## Abwägung zu den insgesamt vorgebrachten Stellungnahmen

Datum	Seite
<b>1</b>	<b>Öffentliche Auslegung gemäß § 3 Abs. 2 BauGB vom 06.11. bis 06.12.2017</b> Aus Gründen des Datenschutzes werden keine Namen genannt.

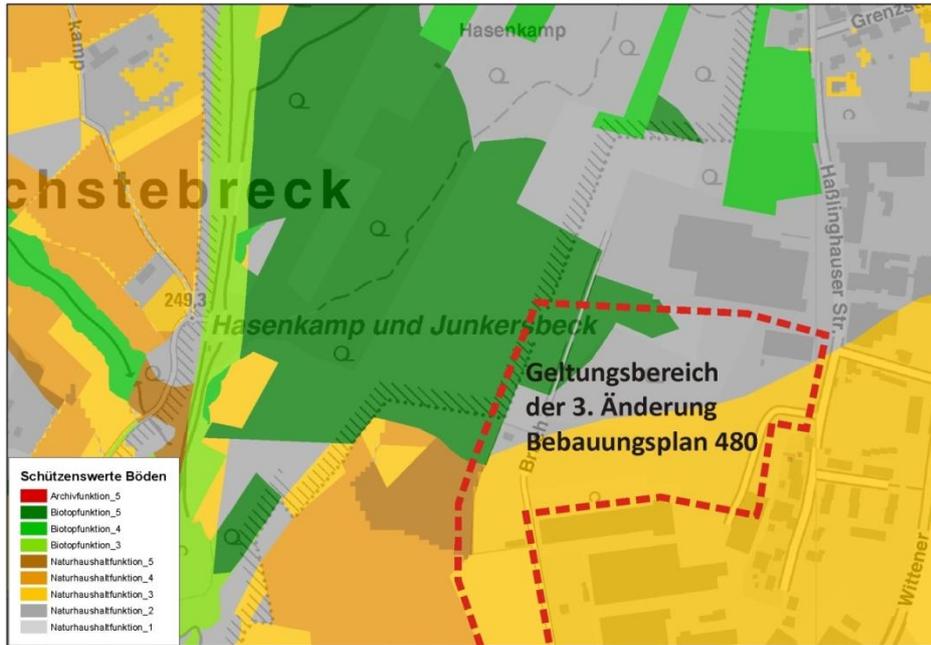
Bodenschutz: Der geologische Dienst weist darauf hin, dass nach der „Karte der schutzwürdigen Biotope“ des geologischen Dienstes NRW durch die Planung teilweise ein Eingriff in schutzwürdige Böden entstehe. Aus Bodenschutzsicht seien nach den gesetzlichen Vorgaben (z. B. Bundes-Bodenschutzgesetz, § 1 Landesbodenschutzgesetz, § 7 und § 15 Bundesnaturschutzgesetz) die vorliegenden Böden als Wert- und Funktionselemente besonderer Bedeutung zu bewerten. Eine bodenfunktionsbezogene Kompensation für den Verlust dieser Böden sei anzustreben.

Bodenschutz: Der nachfolgende Ausschnitt aus der Bodenfunktionskarte zeigt die Flächen des Änderungsbereiches sowie die Umgebung.

Anhand der Karte wird deutlich, dass grüne Flächen mit der Biotopfunktion 5 ■ nur im geringen Umfang im Geltungsbereich der 3. Änderung des Bebauungsplanes liegen und im südlichen Änderungsraum im wesentlichen Flächen mit der Naturhaushaltfunktion 3 liegen. Durch die Rücknahme der baulichen Nutzung insbesondere westlich der Straße Bruch und auch teilweise östlich werden Böden mit Biotopfunktion 5 baulich nicht mehr in Anspruch genommen, sondern werden in Ihrer Nutzung erhalten. Westlich des Weges Bruch verbleiben die Hundeplätze und die Landwirtschaftliche Nutzung. Östlich befindet sich der schützenswerte Boden im Bereich der gemäß § 9 Abs. 1 Nr. 20 BauGB gesicherten Fläche.
